大飯発電所3号機 加圧器スプレイライン配管溶接部における有意な指示について

頂いたご質問について、以下のとおり回答します。

インデイクエーションの位置

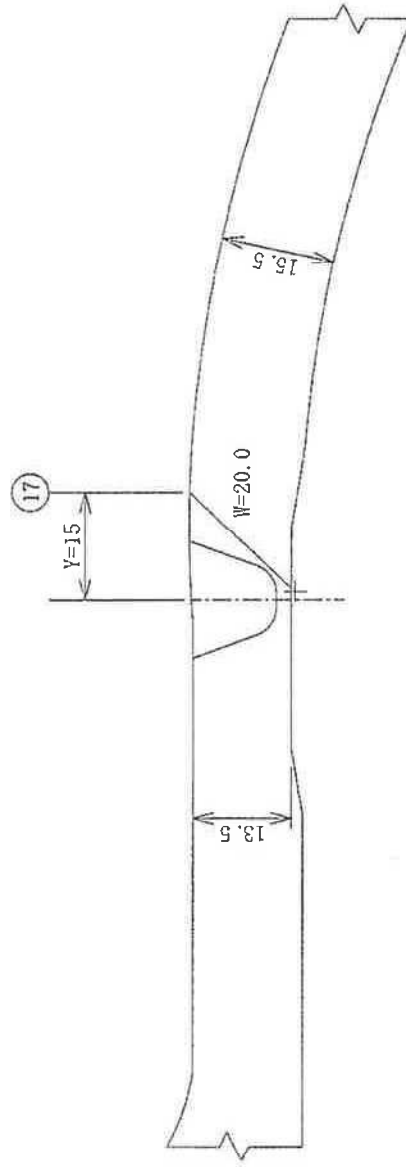
超音波探傷試験の結果、欠陥深さを4.6mmとしているが、測定誤差や測定精度をどのように考慮しているか説明すること。(UTの精度、亀裂箇所(シーニング部)の形状を加味してもサイジング精度は確保できるのか。

亀裂箇所(シーニング部)における配管内表面はシーニング加工(内径加工)されており、UT指示部近傍の配管内表面にテーパ部は存在しない。そのため、UT評価の影響を与える疑似信号等は発生しておらず、精度は確保できている。
(添付1)

なお、今回適用したUT手法における最小欠陥検出精度及びサイジング精度は以下の通りである。最小欠陥検出精度：2.8mm(原子力発電施設検査技術事象事業に関する報告書(添付2))

サイジング精度：RMSE0.25mm(メーカー自主試験(添付3))

図1 304ステンレス鋼の高温高圧水による応力腐食割れにおよぼす溶存酸素とCl-イオンの関係
 出典：「新版 金属の腐食損傷と防食技術 P389」小若正倫 著

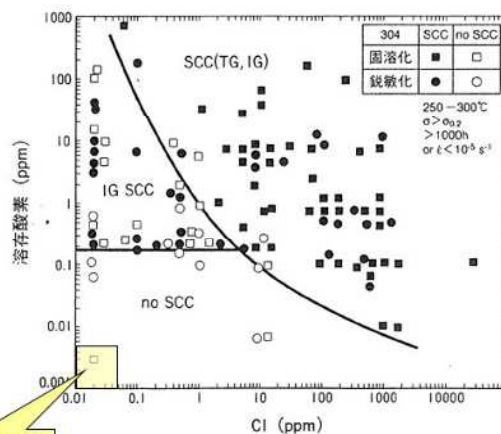
欠陥の進展要因を応力腐食割れ（SCC）と想定しているが、その根拠を説明すること。

当該溶接部は通常運転中、水質管理された一次冷却材が流れているラインであり溶存酸素濃度は0.005ppm以下に管理されているため、溶存酸素環境下で発生する鋭敏化 SCC とは考え難い。

また、塩素濃度も0.05ppm以下に管理されており、Cl-SCCの発生も考え難い。

図 1 に示す通り、PWR 環境中であっても高硬度の場合はき裂進展が認められている。これによれば硬さ 200HV 以上でき裂は進展するものと考えられる。

一方、図 2 に示す様に、当該配管溶接部の板厚内硬度分布は、200HV を超える領域を有しており、強加工 SCC き裂進展の要因としての可能性は否定できない。

類似箇所を選定の考え方について

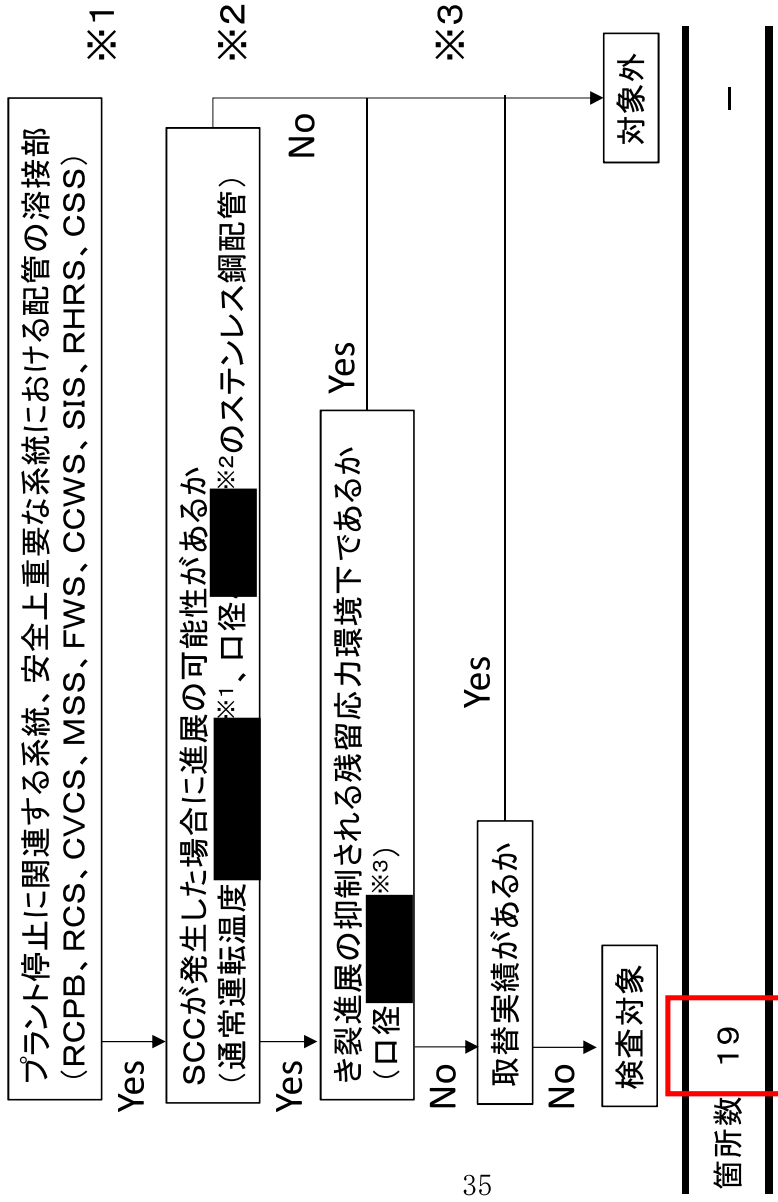
今回の事案と類似の亀裂が発生する恐れのある箇所に対する検査の必要性や考え方について説明すること。(判断根拠、設定範囲の妥当性)

- J S M E 維持規格の追加試験規定 (IA-2330) に則り、欠陥指示または特異な状態を発見した停止期間中に計画されていた試験の数に等しい数または範囲以上に対する追加の検査を実施する。

- なお、維持規格の追加試験規定によれば、追加試験は原則として材料と使用条件が類似な溶接継手、部品または範囲から選定するものとするが、管の場合には欠陥指示または特異な状態を検出した当該管系統以外から選定してもよいこととなっている。

今回の発生箇所を本フローにて評価すると、「検査対象」に該当する。抽出の結果、これらの箇所は維持規格における今回事象と同カテゴリであり、維持規格に基づき追加試験として検査を実施する。
